Schadensfall 77: Einsturz einer Schaufensterscheibe

Wer ist schuld, wenn's plötzlich kracht?

Von einer dreiteiligen Schaufensteranlage, die vor 30 bis 40 Jahren erstellt worden war, ist eine der Scheiben plötzlich zerbrochen. Dabei wurde eine davor stehende Frau erheblich verletzt. Im nachfolgenden Bericht hatte der Sachverständige zu klären, ob der Einsturz der Schaufensterscheibe eine Folge fehlerhafter Errichtung oder mangelhafter Unterhaltung war. Zu berücksichtigen war außerdem, daß die Scheibe vor dem Einsturz bereits einen geringfügigen Schaden in Form eines 3 mm durchmessenden Lochs besaß.

Gerade ältere Schaufenster bedürfen ständiger Kontrolle und Unterhaltung
Foto und Skizze: Schultes

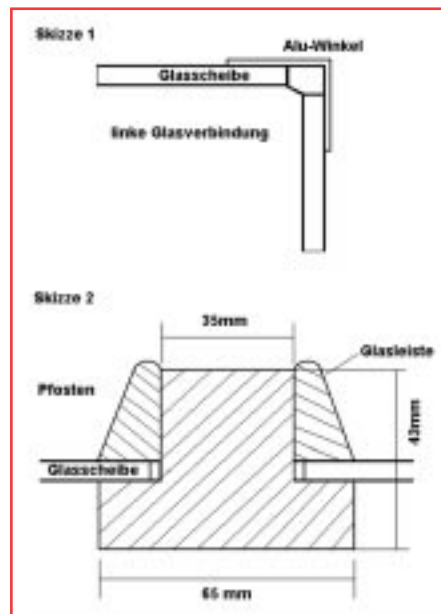
1.) Der Holzpfeiler auf der rechten Seite hat ohne Glasleiste eine Breite von 35 mm und ohne Glasfalz eine Breite von 65 mm. Die gemessene Holzstärke beträgt 43 mm. Auf der linken Seite ist die rechtwinklige Anordnung der Glasscheibe von außen mit einem Aluminiumwinkel (30/30/2,5 mm) abgedeckt und angeklebt (Skizze).

Belastung im Sinne der DIN 1055 von mindestens 100 N/m^2 . Nach Berechnung wird für den vorhandenen Pfosten entsprechend Skizze eine statische Stabilität von 61 % des erforderlichen Wertes hergeleitet.

2.) Die rechnerische Durchbiegung für Riegel und Pfosten darf $\frac{1}{200}$ stel der Stützweite nicht überschreiten. Die ermittelte Durchbiegung des Pfostens beträgt 2,10 cm. Zulässig wären gerade noch 1,2 cm. Die zulässige Durchbiegung wird also um 1,0 cm (75 %) überschritten.

3.) Auf der linken Seite der Schau fensterschreibe ist die Eckausbildung gemäß Skizze ausgeführt. Ein statischer Nachweis nach DIN 1055 ist für den aufgeklebten Aluminiumwinkel nicht möglich. Nach praktischen Erfahrungen ist diese Ausführung nicht stabil. Dafür spricht außerdem, daß die Scheibe nach jeder Richtung keine Auflage hat, die erfahrungsgemäß zu einer Stabilisierung führen würde.

Aus den genannten Gründen ist die zerstörte Schau fensterscheibe nicht als Scheibe mit 4seitiger Randauflage anzusehen. Vielmehr kann hierbei nur von einer 2seitigen Randauflage (oben und unten waagrecht) ausgegangen werden.

Nach dem Stand der Technik von 30 bis 40 Jahren hätte die Glasscheibe bei allseitiger Randauflage eine Handelsdicke von 10 mm aufweisen müssen. Mit den gemessenen 6 mm wären selbst bei allseitiger Randaufnahme nur 60 % der notwendigen Scheibendicke vorhanden. Im Hinblick darauf, daß in diesem speziellen Fall nur eine 2seitige Randaufnahme statisch wirksam ist, war die vorhandene Scheibendicke mit 5,8 bis 6,0 mm hoffnungslos zu dünn bemessen. □
